AREA EX BONINSEGNI
PROGETTO UNITARIO CONVENZIONATO
PROPOSTA DI MIGLIORAMENTO
ASSE VIA SENESE ARETINA

PROGETTO
DEFINITIVO

Titolo elaborato	Elaborato	Rev.
Documento tecnico sulle richieste di integrazione del Comune di Sansepolcro	R11	A
Codice progetto	Scala	Data
A.119	-	16.06.21

Figura 2 - Planimetria di progetto

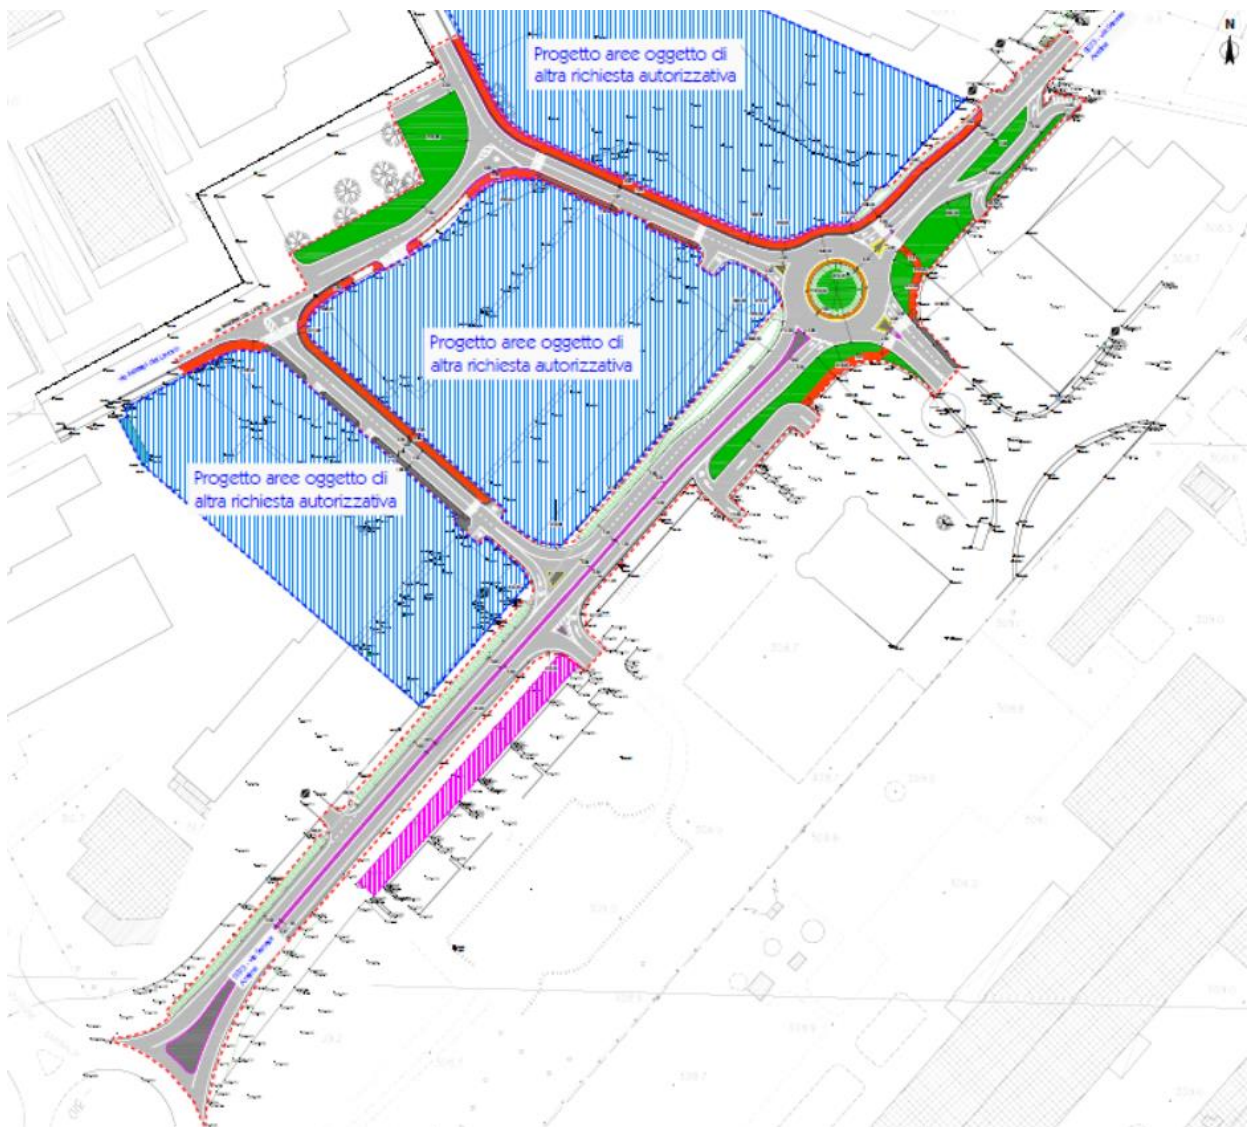
1. Corredare il PUC con i progetti definitivi di tutti i servizi di rete in merito ai quali acquisire e trasmettere al Comune i pareri di tutti i relativi enti gestori delle reti dei sottoservizi. Tali progetti definitivi dovranno contenere la distinzione tra le parti della rete (fognatura, acquedotto, rete di distribuzione del metano, dell'energia elettrica, dell'illuminazione pubblica, sistemi di irrigazione del verde pubblico) aventi valore di dorsali pubbliche da posizionare su suolo pubblico o da cedere al Comune, e gli allacci privati, da collocare su suolo di proprietà del proponente, in modo da non determinare servitù su aree che devono essere cedute al Comune;

2. Per ciò che riguarda in particolare le reti dell'illuminazione pubblica relativa a viabilità, parcheggi e verde pubblico le soluzioni progettuali proposte devono essere supportate da un idoneo studio illuminotecnico da cui si evincano l'altezza idonea dei corpi illuminanti in relazione alla categoria illuminotecnica relativa alle varie tipologie di area pubblica;

3. Per ciò che riguarda la rete acquedottistica e di smaltimento dei reflui siano prodotti adeguati approfondimenti progettuali, comprensivi del relativo computo metrico, che tengano conto delle indicazioni impartite da Nuove Acque nella riunione tecnica tenutasi il 08/05/2021;

4. Corredare di un marciapiede lungo strada le aree standard di verde pubblico e parcheggi sul lato sud-ovest della nuova viabilità che collega la nuova rotatoria con via Maestri del Lavoro;

6. Dotare i parcheggi laterali posti nel fronte strada – braccio stabilimento Nestlè Buitoni – Vi Senese Aretina – di ingresso ed uscita dal fronte strada pubblico. Infatti la prevista collocazione di una sbarra mobile nella corsia di ingresso in via Senese Aretina accesso Famila non permetterebbe l'uscita in caso di errato incanalamento veicolare, se non accedendo a mezzo di area privata, potrebbe comportare la possibilità di eventuali urti accidentali ecc..;

7. Adeguare la larghezza dello spartitraffico fra le corsie di marcia in via Senese Aretina a quanto previsto dal D.M. 05/11/2001;
8. Organizzare con mini rotatoria del tipo sormontabile il nodo stradale tra via Maestri del Lavoro e la nuova viabilità che si diparte dalla nuova rotatoria;

9. Prevedere un marciapiede lungo il lato sud-ovest della nuova viabilità tra la nuova rotatoria e via Maestri del Lavoro;
10. Prevedere che la regimazione delle acque meteoriche nelle aree Pubbliche venga realizzata con sistemazione convessa del piano stradale e captazione delle acque meteoriche in adiacenza dei marciapiedi e/o manufatti delle piste ciclopedonali;

- 1 e 3. Sono stati contattati tutti gli enti gestori dei vari sottoservizi ed è stata predisposta apposita planimetria generale riportante anche il progetto di estensione della rete di acquedotto con tipologia di tubazioni e diametri, PEAD DN 125 conformi alle specifiche dell'ente gestore. Sono inoltre stati indicati i punti di allaccio (posizionamento contatore di utenza) su suolo pubblico.

Per quanto riguarda la rete di fognatura mista e nera, il tracciato delle reti è stato riportato su indicazione dell'ente gestore in pendenza da parte dell'ente stesso della verifica delle quote di scorrimento nei punti di allaccio delle nuove linee su quelle esistenti. Inoltre si sottolinea che un tratto di rete sia di fognatura mista che

di fognatura nera risulta essere su aree catastalmente private così come il punto di allaccio sul retro del comparto di Risparmio casa. Pertanto la presente soluzione progettuale relativa allo spostamento della rete esistente e ai nuovi rami di fognatura richiesti dall'ente dovrà essere adeguata e verificata in collaborazione con l'ente gestore nella fase di progettazione esecutiva. Inoltre come da indicazioni dell'ente gestore, le opere di adeguamento della rete di fognatura mista e nera risultano a carico dell'ente stesso.

2. Il progetto relativo alla rete di illuminazione pubblica della viabilità pubblica è corredato da apposito calcolo illuminotecnico e sono stati identificate tutte le specifiche relative alle tipologie di proiettori, pali, pozzetti così come già fatto nel progetto definitivo depositato. Per le suddette specifiche fare riferimento agli elaborati A07 – A14 – R02 facenti parte del presente progetto;

4. E' stato progettato un marciapiede di larghezza idonea sul lato sud-ovest della nuova viabilità che collega la nuova rotatoria con via Maestri del Lavoro. Inoltre sono stati progettati un marciapiede il prolungamento del percorso ciclopedonale lungo la nuova viabilità pubblica che divide i due comparti;

- 6 e 9. Per i parcheggi laterali posti nel fronte strada – braccio stabilimento Nestlè Buitoni – Vi Senese Aretina sono state ripristinate le modalità di ingresso ed uscita dal fronte strada pubblico, inoltre è stata rimossa la sbarra dalla nuova corsia di uscita dalla via Senese aretina ed è stata progettata la possibilità di rientro sulla stessa via in caso di errato incanalamento, senza entrare all'interno delle aree di sosta;

- 7 Lo spartitraffico è stato inserito con lo scopo di impedire la svolta in sinistra in uscita dagli insediamenti commerciali esistenti lungo il tratto di strada in oggetto e prevedendo unicamente le svolte in destra. Le svolte saranno possibili grazie alla nuova rotatoria. Lo spartitraffico progettato risulta idoneo e funzionale allo scopo per cui è stato inserito, rispettando i profili di sicurezza necessari per la tipologia di strada su cui viene inserito ovvero strada di categoria E in ambito urbano conformemente alle caratteristiche geometriche riscontrate. La

dimensione indicata nel DM riguarda altra categoria stradale (strada di tipo D) che non corrisponde a quella in essere e in caso di adeguamento dell'esistente indica dimensionamenti a cui tendere, non obbligatori. La continuità dello spartitraffico tra la rotatoria esistente a sud e quella di progetto determina assenza di elementi di discontinuità e assenza di ostacoli lungo il tragitto. Da ciò deriva la congruità dell'elemento geometrico inserito che garantisce idonea di stanza tra i veicoli in transito in direzioni opposte;

- 8 L'intersezione con segnale di stop progettato risulta ad avviso del progettista quello che garantisce le migliori caratteristiche prestazionali in termini di capacità di assorbire i flussi in transito e di sicurezza delle manovre anche in considerazione degli spazi a disposizione e della tipologia di mezzi che si avvicinano all'incrocio. Una mini rotatoria completamente sormontabile non consentirebbe di ridurre le velocità, di essere adeguata in modo idoneo, di permettere un transito agevole dei mezzi pesanti, creando una zona di non facile regolamentazione e che anzi potrebbe determinare il peggioramento delle condizioni di sicurezza del nodo;

- 10 La raccolta delle acque meteoriche per le viabilità pubbliche è stata prevista con sezione stradale a schiena d'asino e con posizionamento delle caditoie in banchina al fine di raccogliere anche le acque provenienti dai percorsi ciclopedonali e dai marciapiedi previsti.

Si riporta di seguito la planimetria di progetto che recepisce le richieste pervenute secondo le risposte sopra esposte.
